リサイクル燃料貯蔵株式会社

提出日 2022年3月16日

管理表No. 1206-11 改訂00

図1 解析モデル形状および解析条件

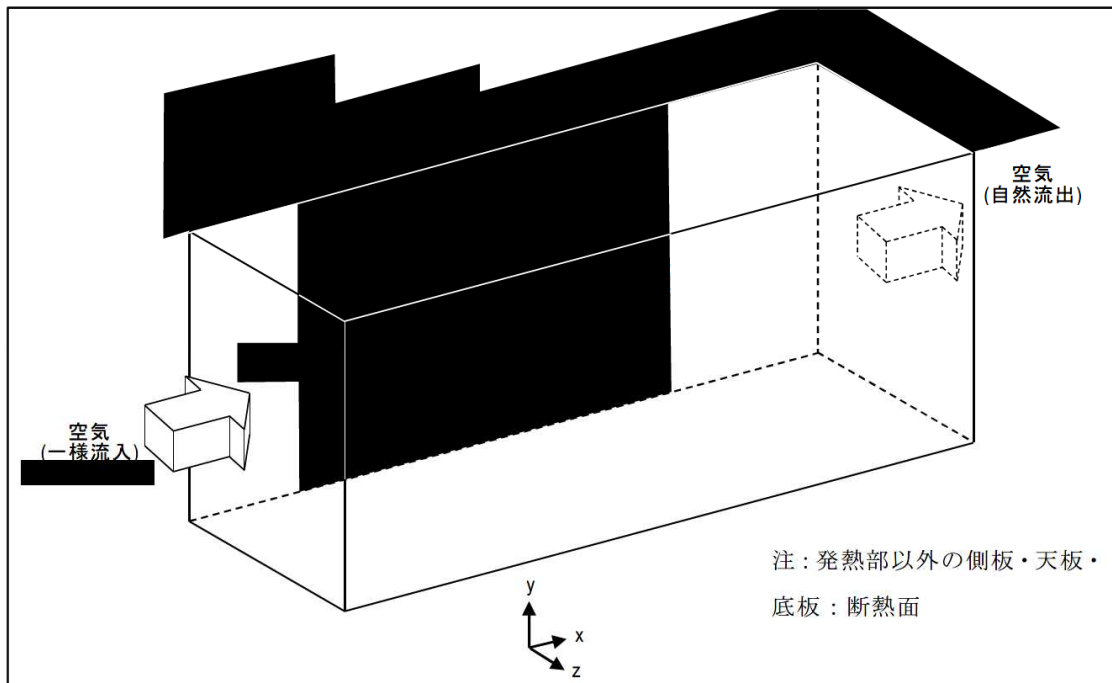
項目	コメント内容
除熱 (第16条)	FLUENT 検証として、建屋内温度分布の検証データが示されているが、FLUENT による解析は空間温度ではなく壁面温度の評価を目的に用いているのではないかと。壁面温度評価における検証データが適切に検証されたものか、解析の誤差範囲も併せて説明すること。

鉛直面(貯蔵建屋の側壁、支柱壁面)に対する検証解析事例を示す。図1は、貯蔵建屋のスケールに合わせた解析モデルの形状と主要解析条件である。解析条件は貯蔵建屋内の空気温度や流速レベルを想定した設定としている。図2は解析格子の参考図であり、加熱面に接する解析格子幅は可変パラメータである。なお、FLUENT 上での乱流モデルや壁面関数等の設定は貯蔵建屋の三次元熱流動解析と同一に設定している。

図1に示す解析条件において、対流熱伝達率の実験式(文献[1])から求めた加熱面平均温度は[]となる。この温度を目標値として、FLUENT 上で解析格子幅のサイズを変えて加熱面平均温度を評価した結果と目標値との差異を表1に示す。この結果より、貯蔵建屋の鉛直壁については、第一格子幅が[]前後で目標温度が得られることが分かる。一方、FLUENT による解析では空気物性の影響を考慮せず、一定として取扱う。物性変化の影響を考慮しない場合、考慮する場合と比較して熱伝達率は大きめに評価される為、評価温度が低くなる傾向がある。この乖離は壁面温度と雰囲気温度の差が大きいほど、又、壁面温度が高いほど大きくなる傾向があり、最大[]程度の乖離と予測される。よって、壁面温度が低めに評価される可能性を考慮し、鉛直面の目標壁面温度を、前述した加熱面平均温度である[]に[]の補正分を加えた[]とし、対応する格子幅[]を貯蔵建屋躯体の鉛直壁面温度評価用の第一格子幅として定めている。
